## Dringende Sicherheitsinformation

### Austausch des Netzteils bei Pflegebetten der Ecofit Xtra-Reihe

12.04.2024

**Steckernetzteil SMPS - PS1102**

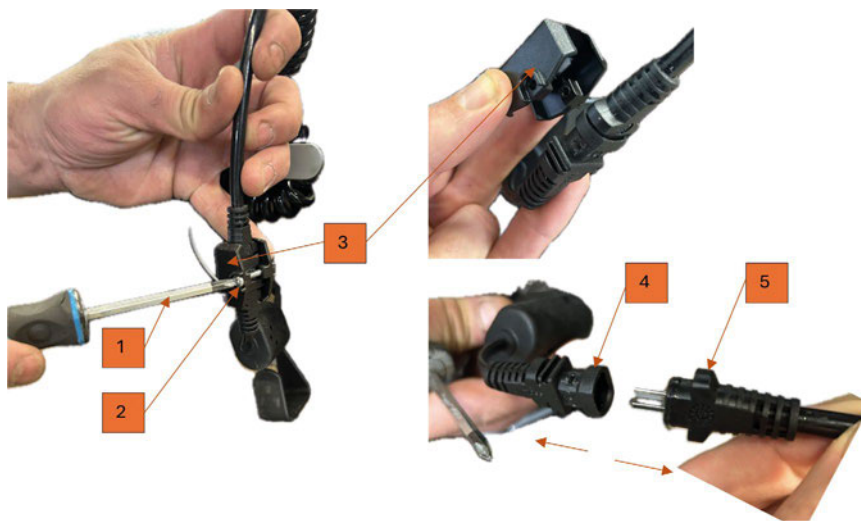
Bitte tauschen Sie bei Schwerlast-Pflegebetten der Ecofit Xtra-Reihe (Ecofit Xtra 120 und Ecofit Xtra 140) in Ihrem Bestand oder bei der nächsten Wartung das Netzteil MC115L-90-EU gegen das von tecfor care kostenfrei zur Verfügung gestellte Netzteil PS1102 aus. Eine Anleitung zum Austausch finden Sie im Anhang dieses Schreibens.

200-240V, 50-60Hz, 2,4A, IPX6

Modellnummer: 503605
